# 改善箇所説明図

対象車両外観

外側レンズ  
取外し後

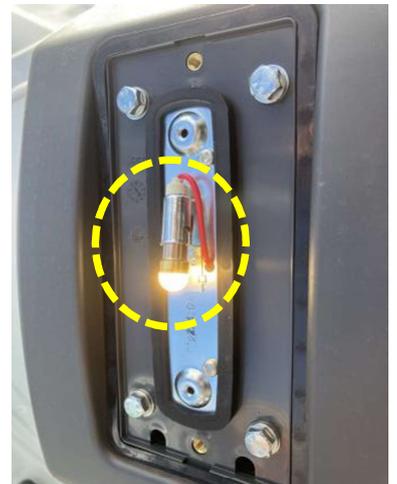
改善前

改善後

○は交換部品を示す。

運転席メータパネルの作動状態表示装置において、補助方向指示器の設定が不適切なため、前面または後面に備える方向指示器に異常が発生した場合、点滅回数に変化せず、運転者が異常を認識できない。そのため、保安基準に適合しない。

全車両、補助方向指示器の電球を対策品に交換する。
